EOP.332.11.20

***DOTYCZY:** postępowania prowadzonego w trybie przetargu nieograniczonego na dostawę ambulansów medycznych*

WYJAŚNIENIA TREŚCI SIWZ

Dotyczy parametru punktowanego pkt. XIIIc.1

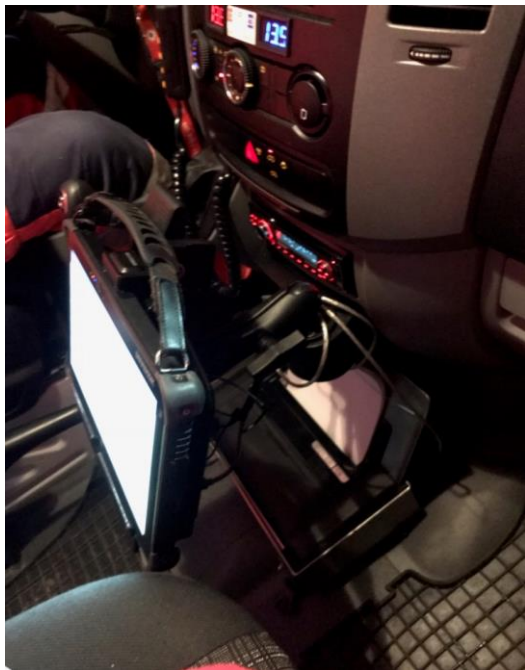
Czy Zamawiający będzie punktował drukarkę opisaną w pkt. XIIIc w sposób przedstawiony na poniższym zdjęciu?

Udzielenie odpowiedzi przez Zamawiającego wyjaśni czy stosowane obecnie rozwiązanie jest wystarczającym dla Zamawiającego (tzn. czy ilość miejsca w takim rozwiązaniu będzie uznana przez Zamawiającego za „nie utrudniającą przechodzenia) czy też należy przygotować inne rozwiązanie.

Tak Zamawiający będzie punktował montaż drukarki w sposób opisany w SIWZ
